华能灌云海上风电场 300MW 工程

一般变动环境影响分析

华能灌云清洁能源发电有限责任公司

二〇二三年八月

图2.3.2-1 (b) 变动后风电场平面布置图

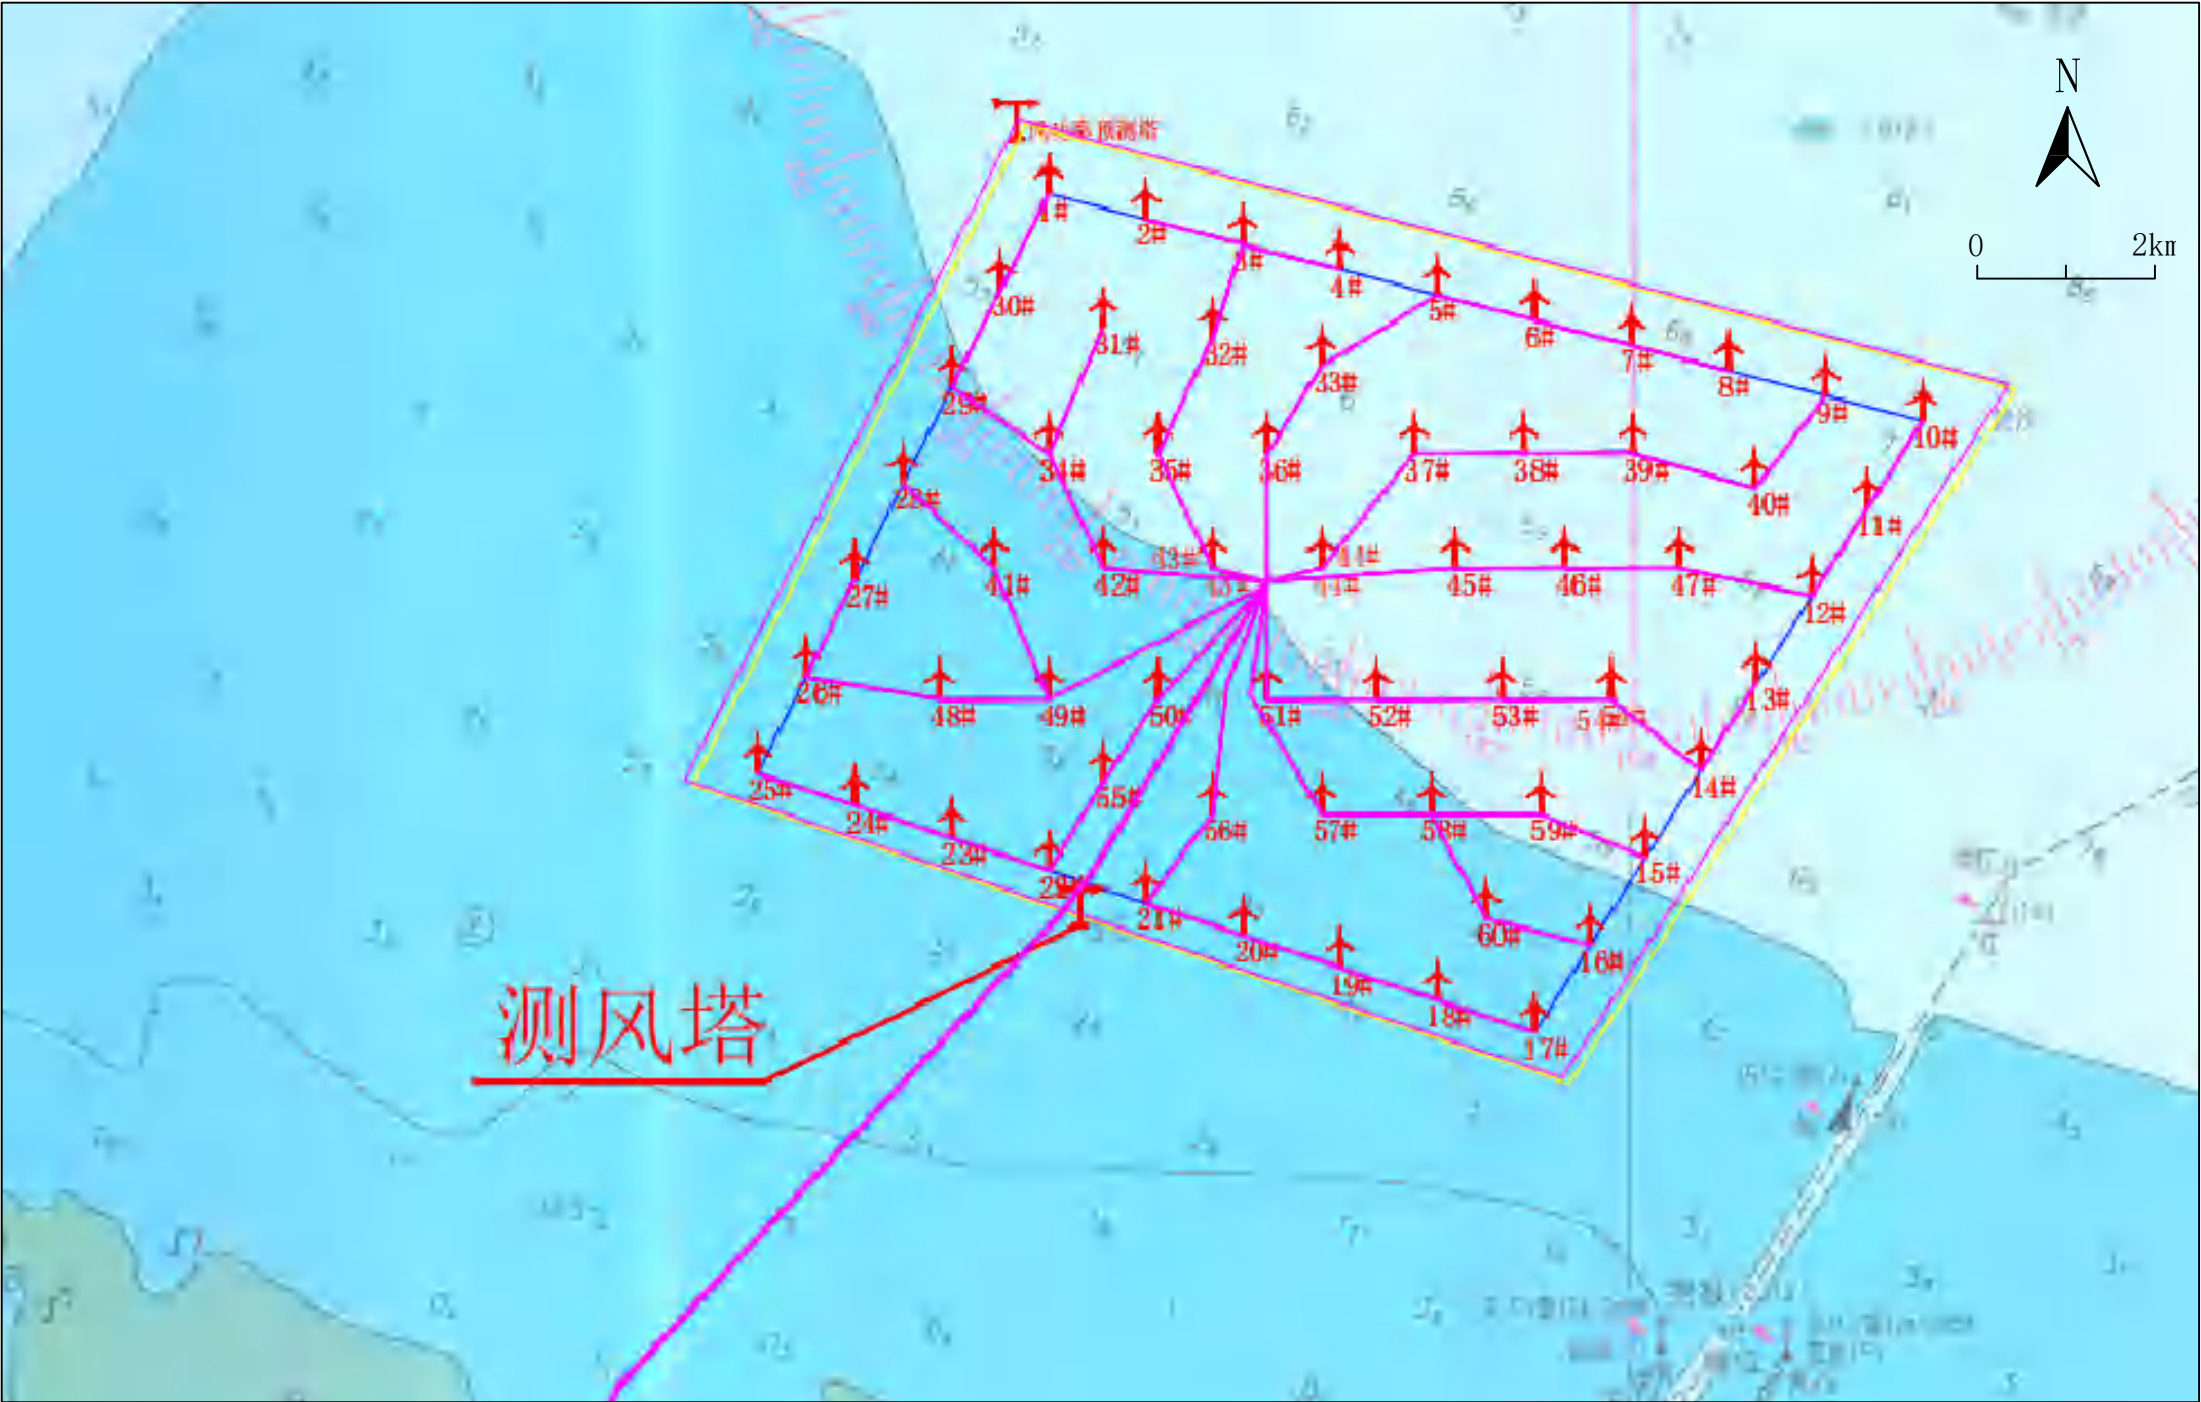
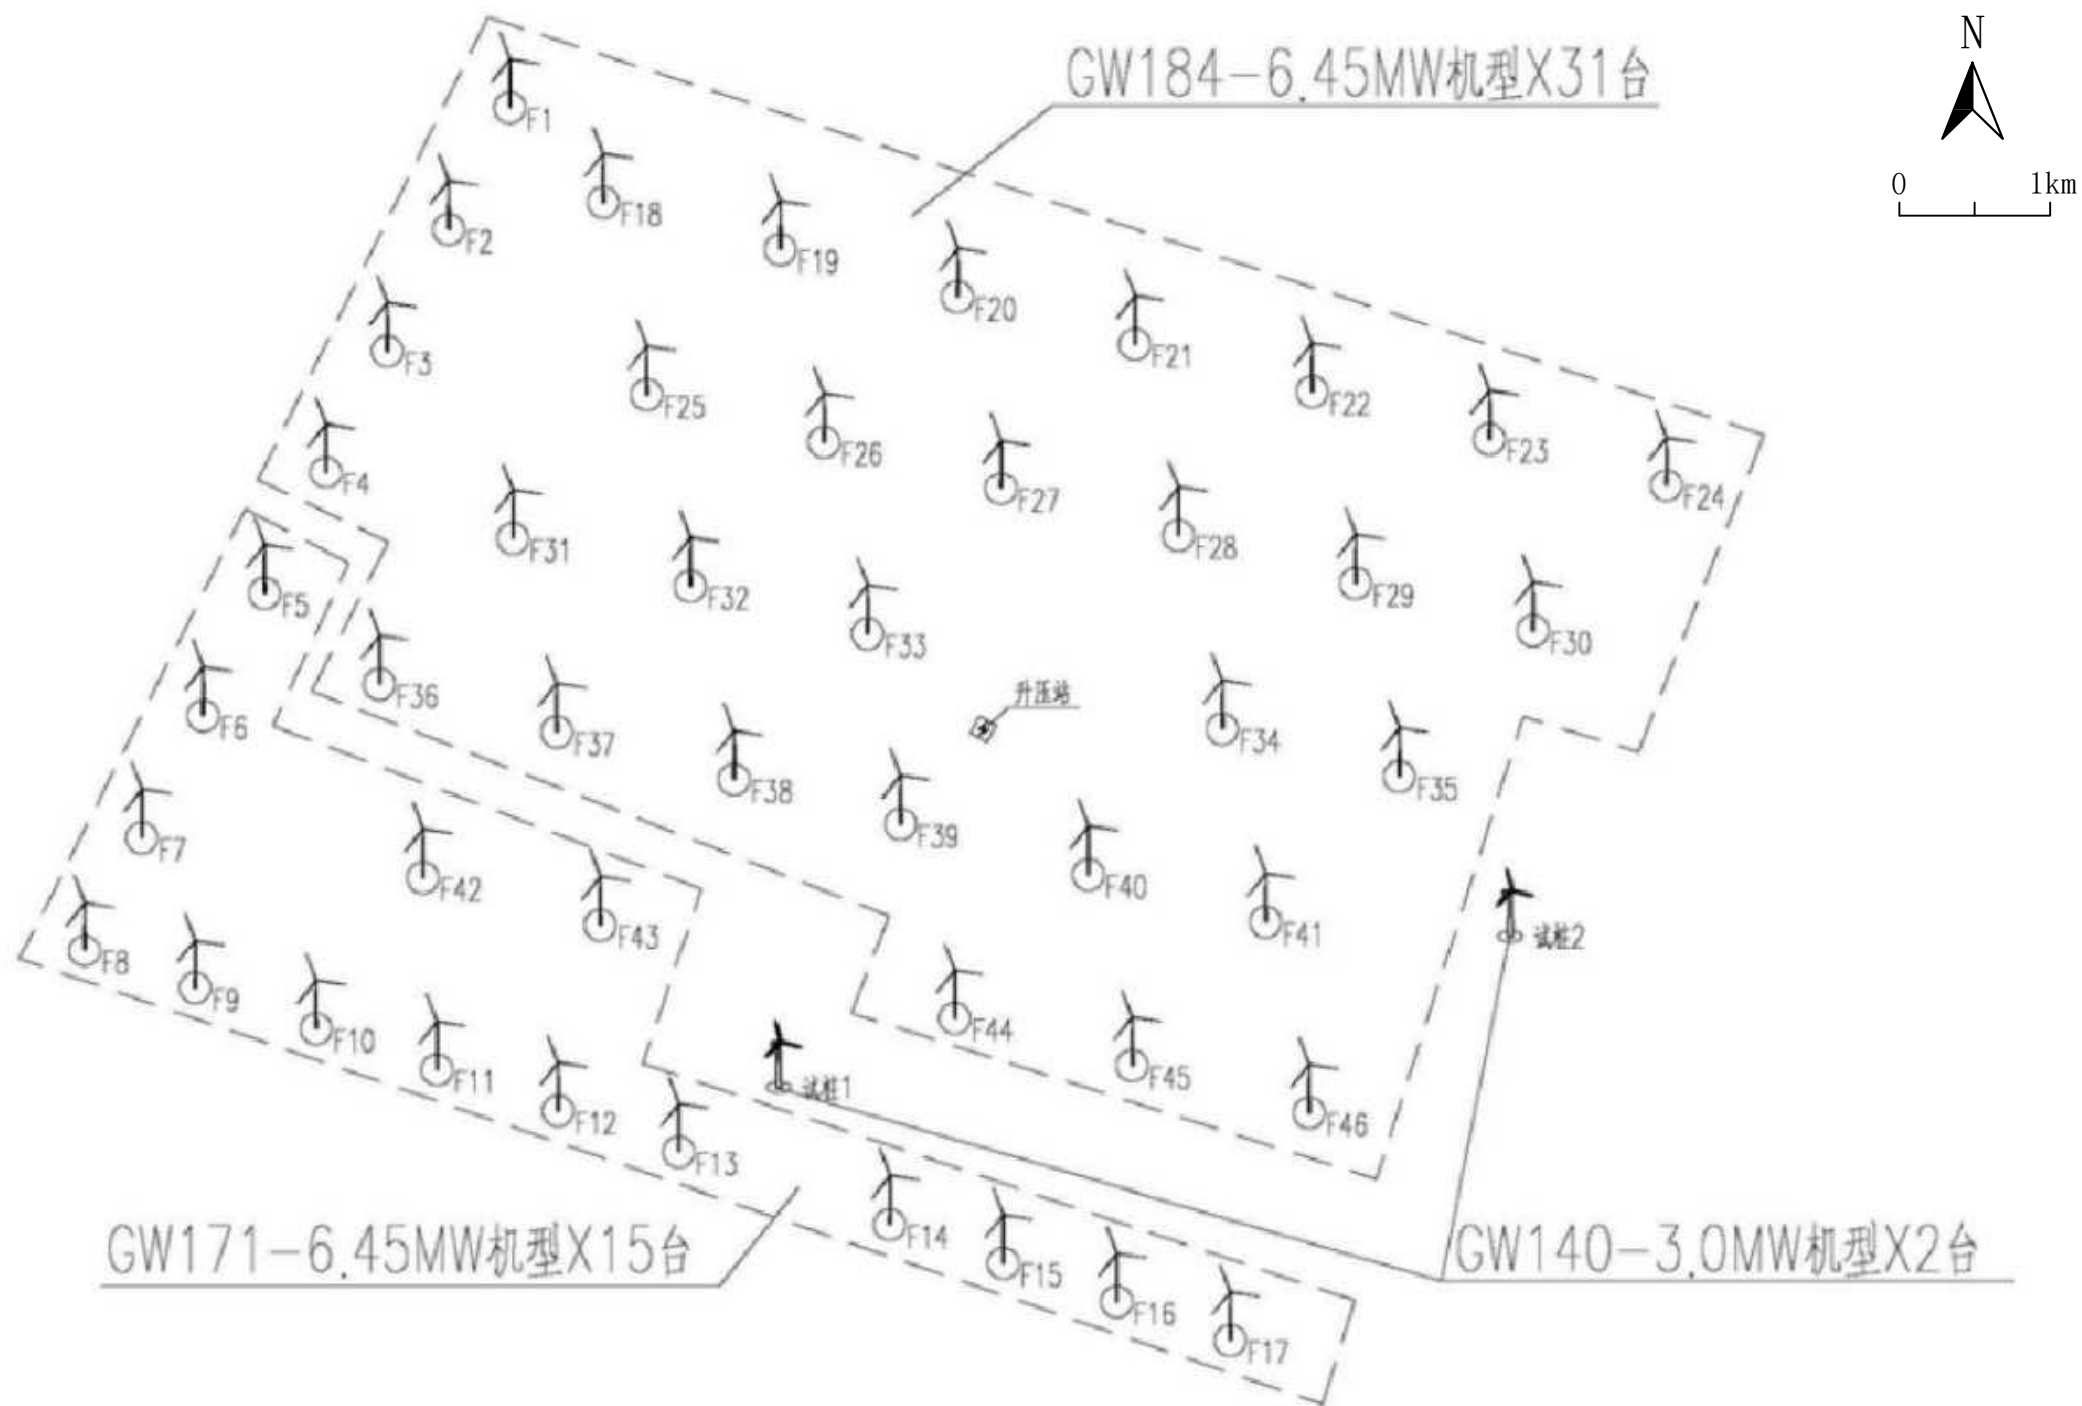
原环评 60 台风机垂直于主风向布置，风机间距为列距（垂直于南北方向）700~900m 不等，行距（平行于南北方向）1000~1200m 不等。

本项目实际建设范围内布置 15 台金风 GW171-6.45MW、31 台 GW184-6.45MW 和两台 GW140-3.0MW 机型。西侧沿边界线布置 8 台机组，间距约 858m，南侧沿边界线布置 9 台机组，间距约 855m，中部整体考虑垂直于岸线行距 1100m-列距 1100m 的梅花形布置方案，局部考虑避让试桩机位、升压站及主海缆路由的位置进行微调。

变动前后风电机组平面布置见图 2.3.2-1。

图 2.3.2-2 (b) 变动后风机基础施工设计图

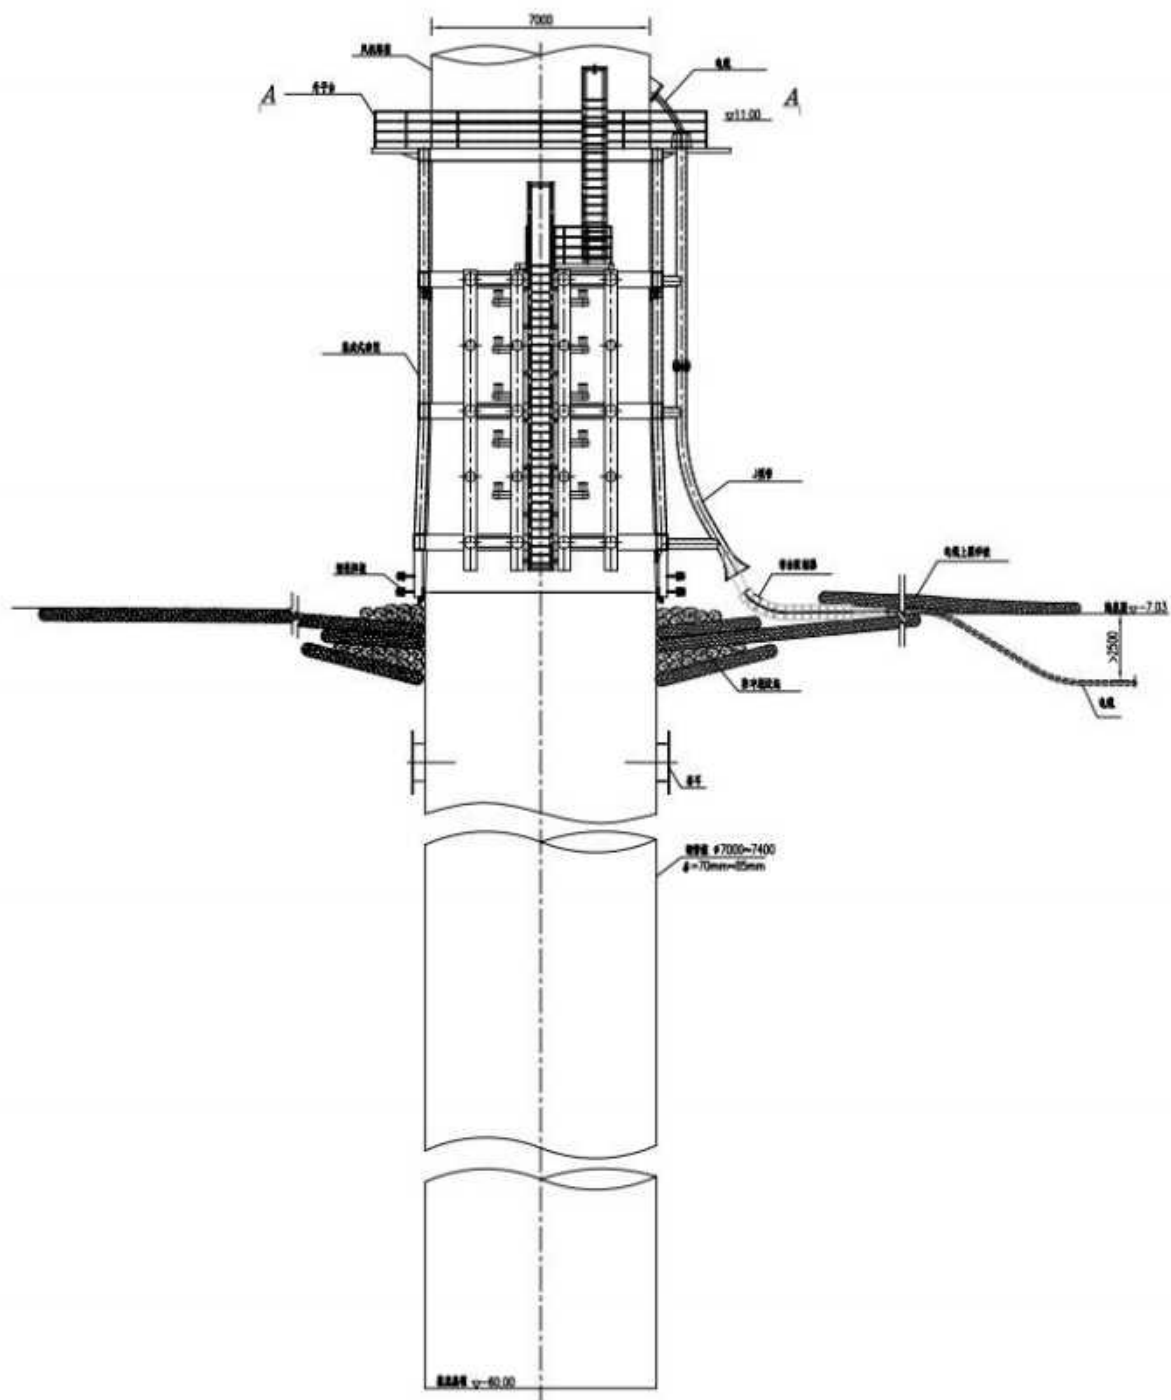
本项目 48 台风机基础均采用单桩基础。较环评阶段 48 台均由高桩承台基础变为单桩基础。风机基础结构主要参数见表 2.3.2-2。

单桩基础结构相对简单，只需一根钢管桩，或由钢管桩及连接过渡段组成。在钢管桩或连接段四周，设置靠船设施、钢爬梯及平台等，钢管桩或连接段顶面设有风机塔筒的预埋法兰系统。采用大型沉桩设备将钢桩打入海底，上部可通过预埋法兰与塔筒直接连接；也可采用过渡段与塔筒连接，过渡段与钢管桩之间灌浆连接，过渡段与塔筒之间再通过法兰连接，连接过渡段同时起到调平作用。

变动前后风机基础施工设计图见图 2.3.2-2，风机现状见图 2.3.2-3。
